II/116 a III/11614 Srbsko, průtah

Dešťová kanalizace

Změnový list

Název (dílčí) Změny:Odstranění starého odvodnění (kanálu)

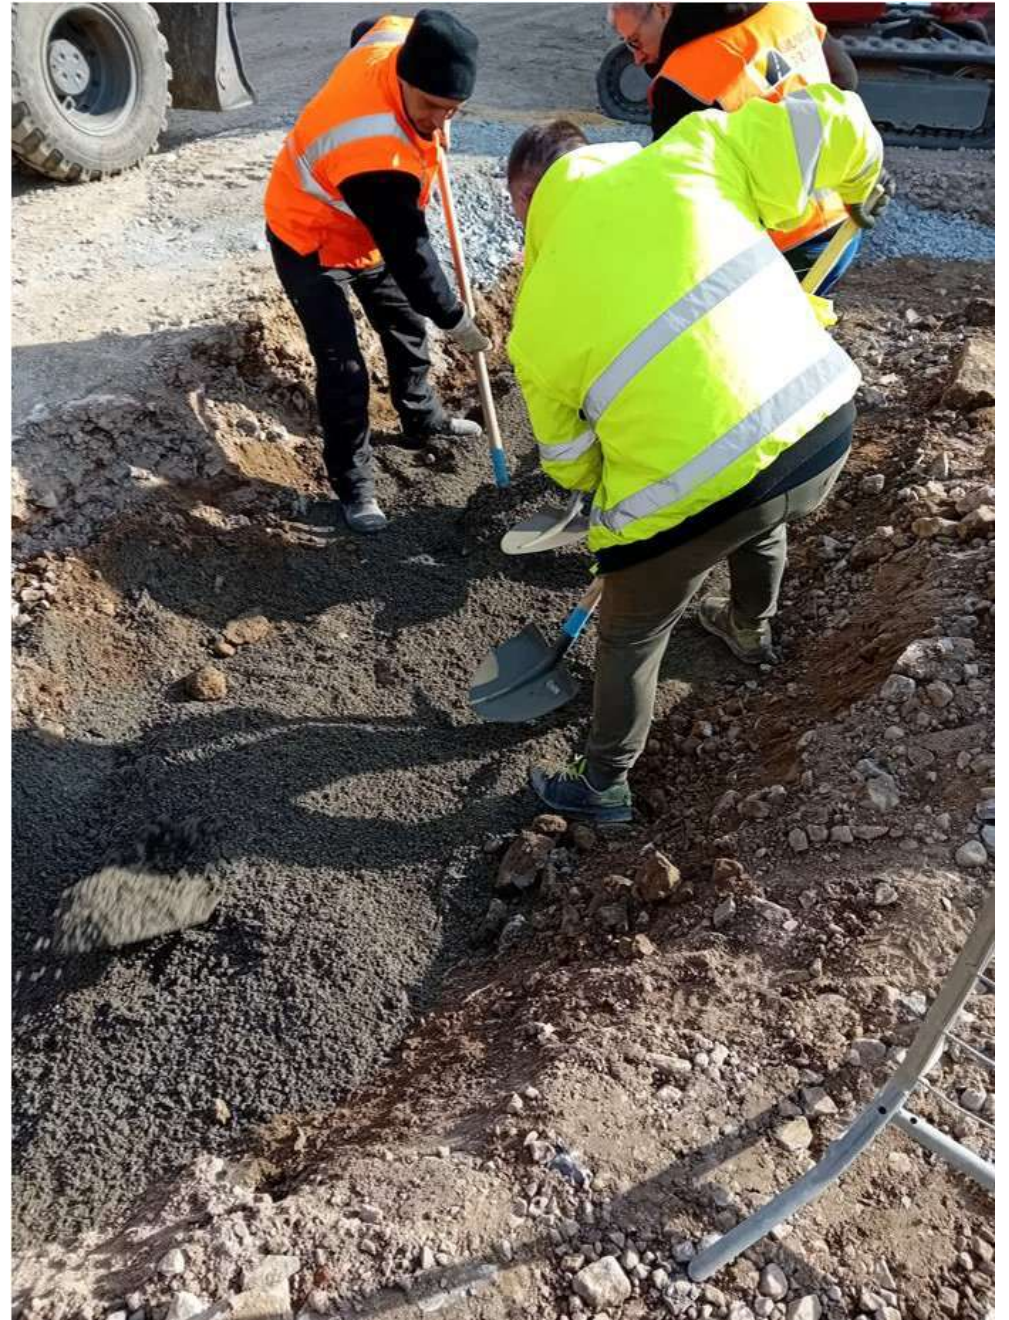
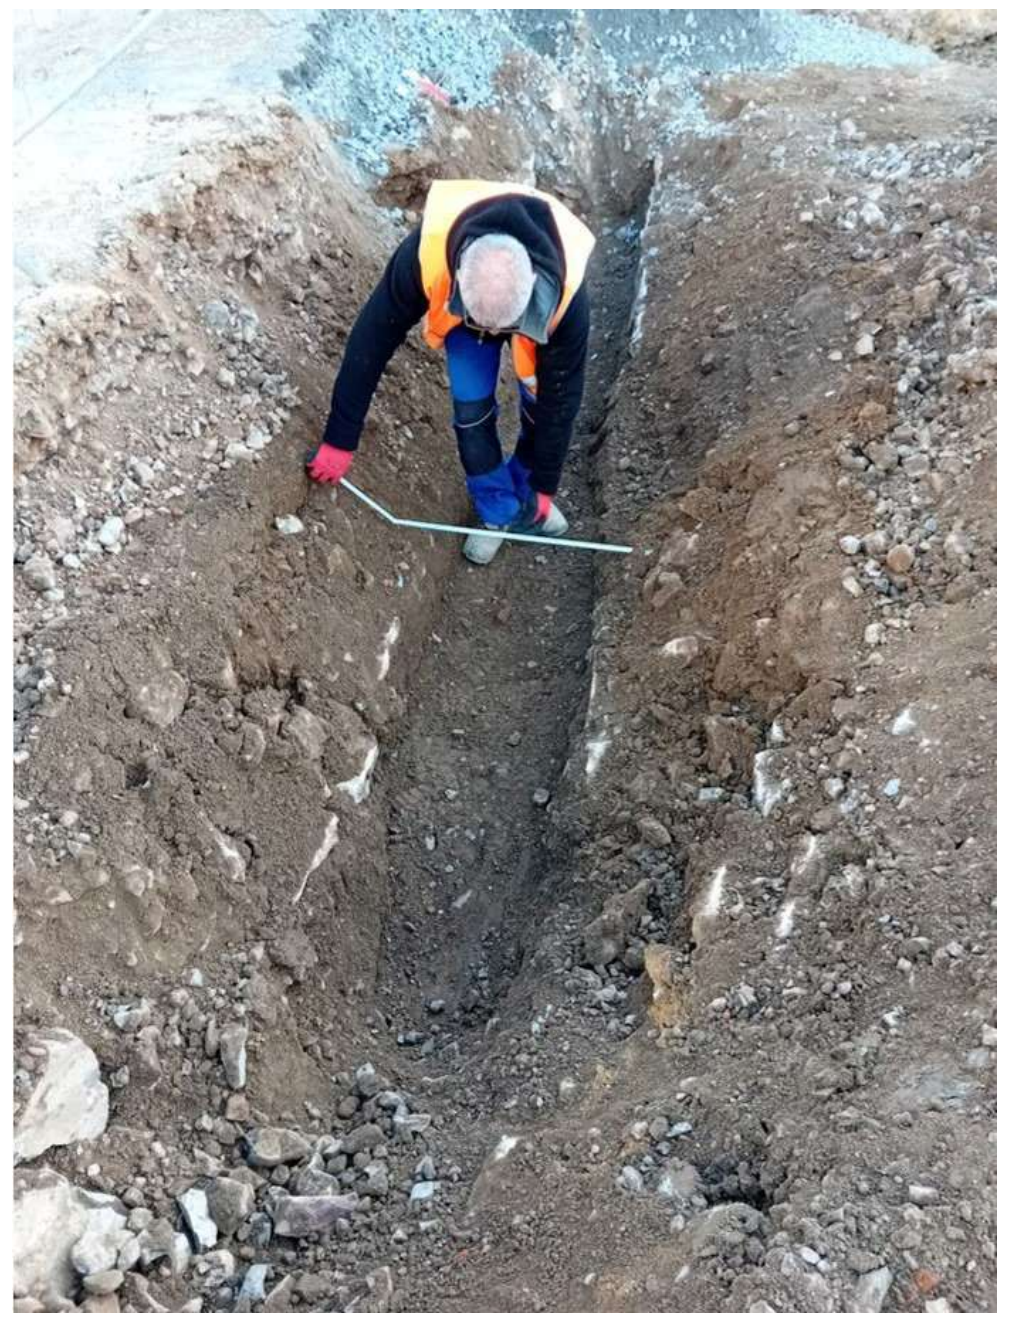
ZBV - VÝKOP A ZASYP STARÉHO PŘOPRUBU NA VRS -

- ODKOP ZAKRYTÍ Z KANTAB, VÝKOP MAT., BETONÁŘE B.0,

ZASYP PRO/32,

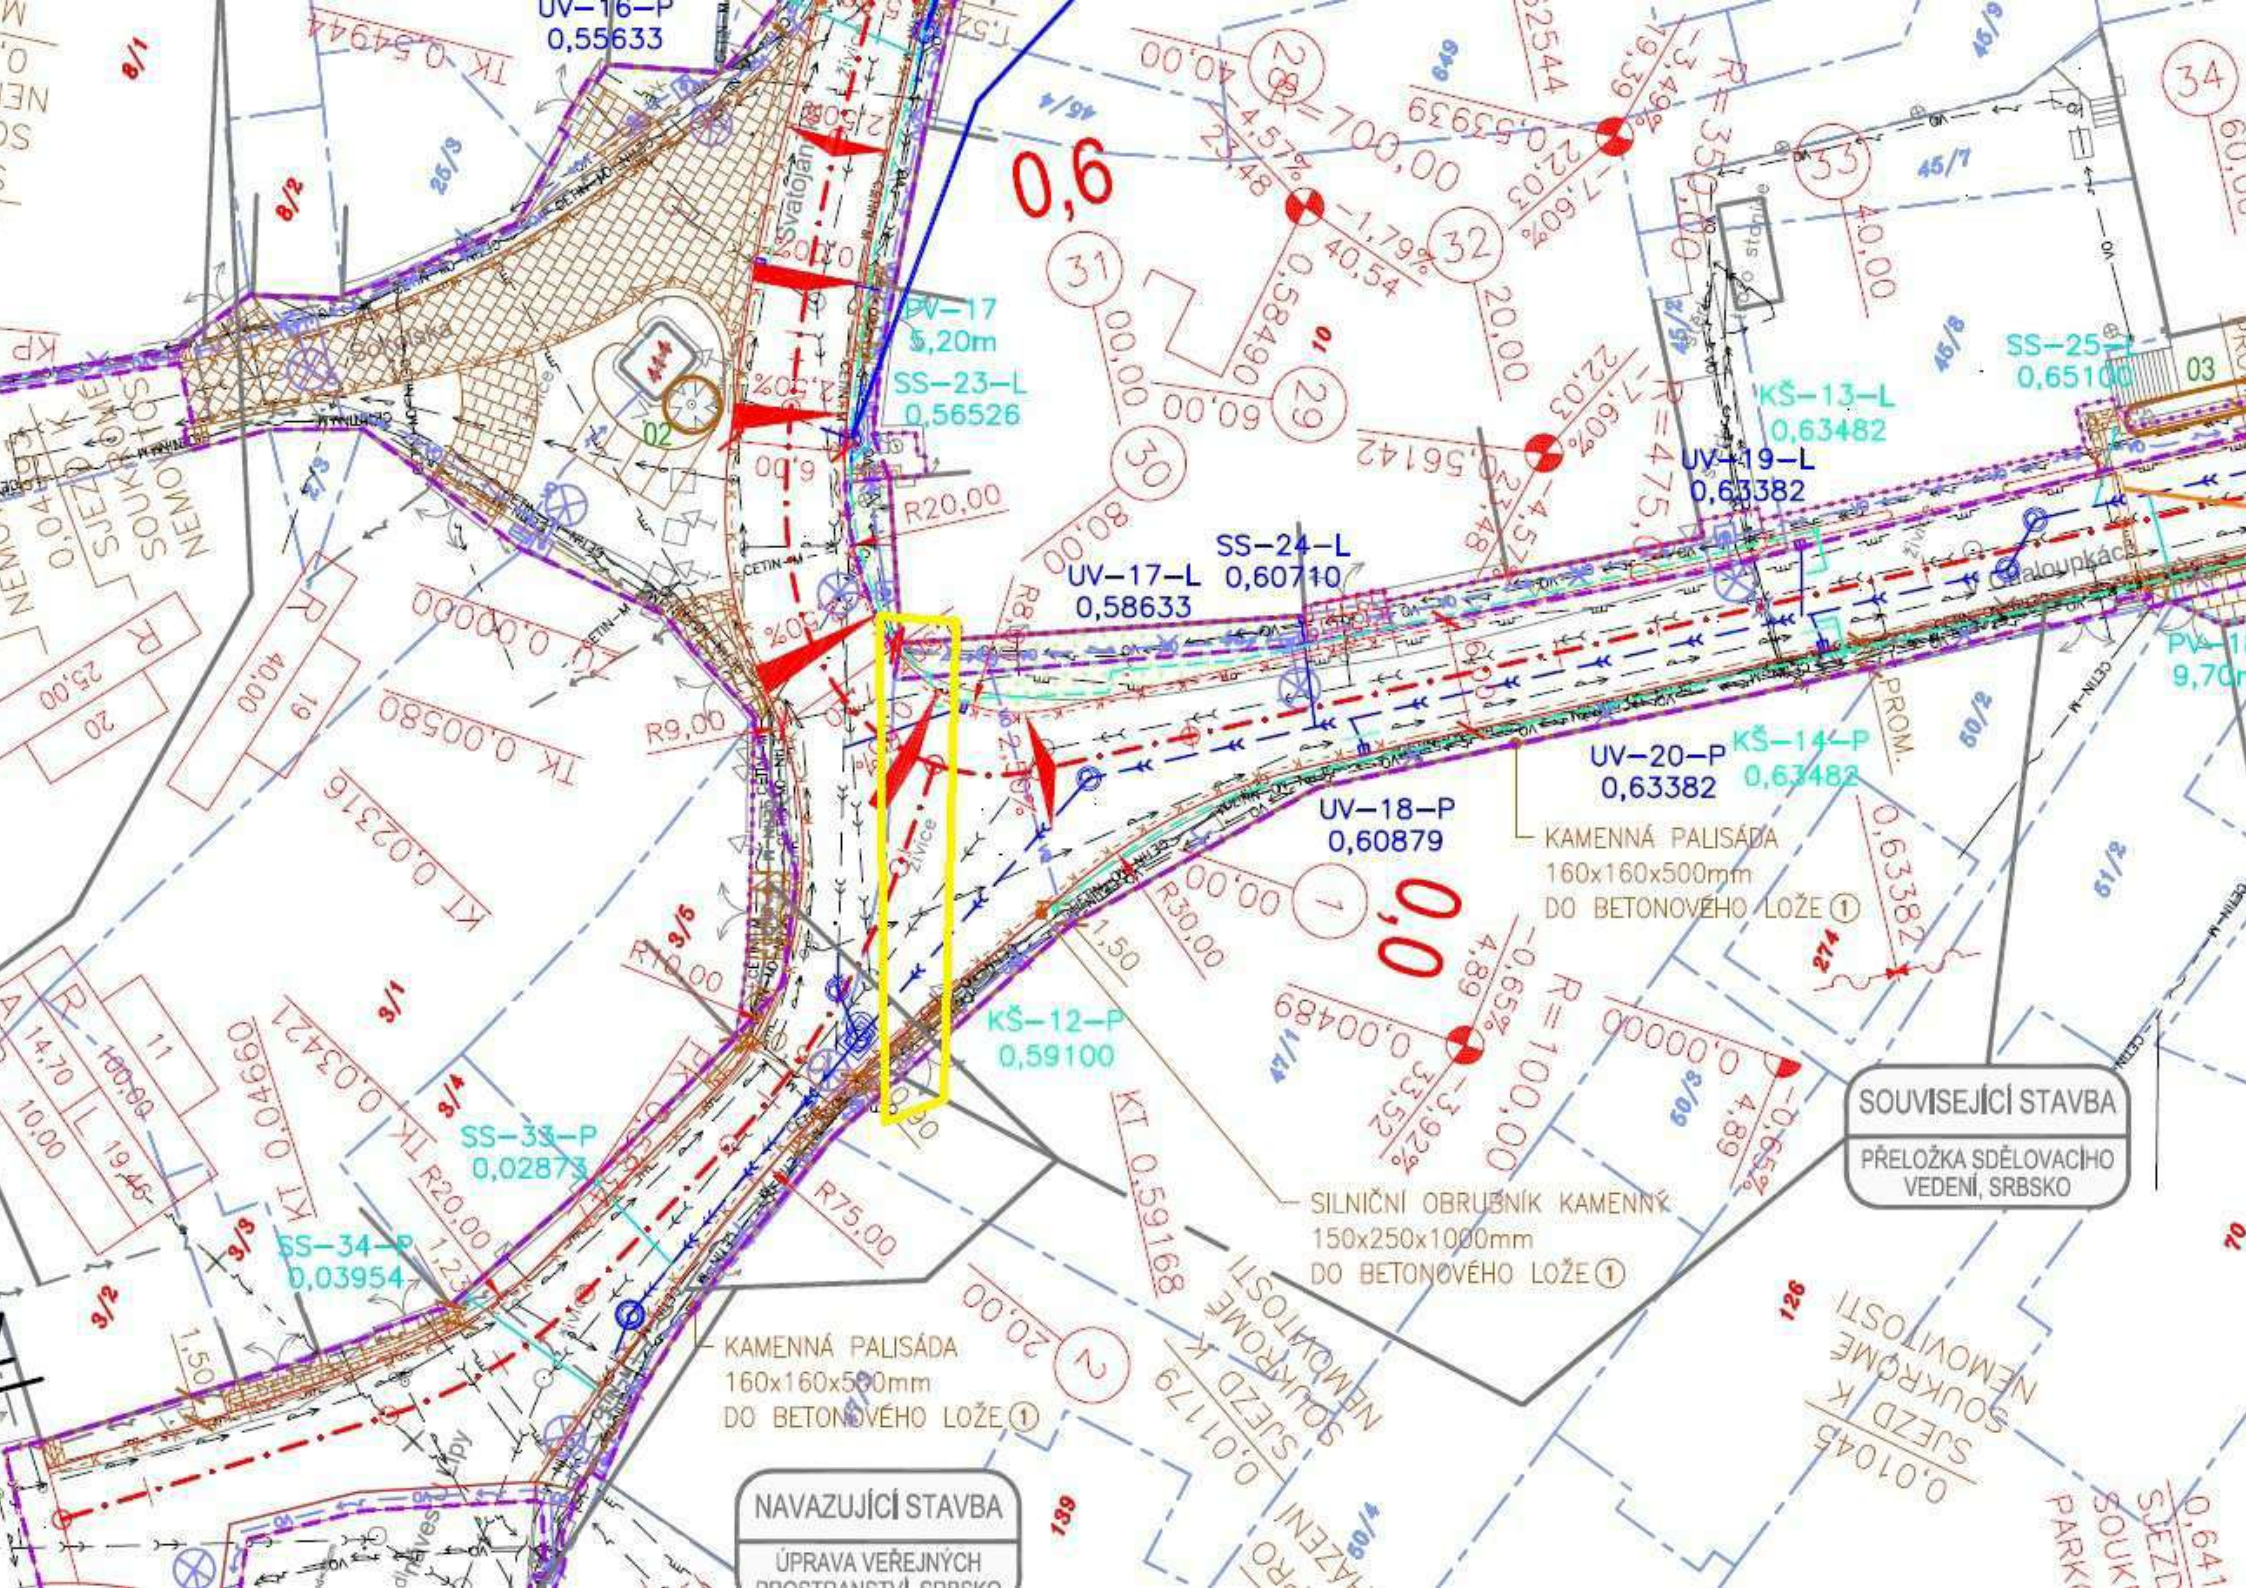
Na stavebním objektu „SO 301 Dešťová kanalizace“ při realizaci přípojky UV17, na návsi obce Srbsko, Zhotovitel narazil na konstrukci starého odvodnění (požůstatek kanálu). Odvodnění bylo vytvořeno kamennými stěnami a stropem z kamenných desek. Místy bylo už i propadlé (viz fotodokumentace).

Autorský dozor dne 10.04.2025 po důkladném prostudování zaslal emailem svoje vyjádření, ve kterém odsouhlasil zrušení pozůstatku kanálu. Odstraněny budou kamenné desky ze stropu a samotný kanál bude zasypán štěrkokdrtí a vrstvou směsi stmelené cementem.
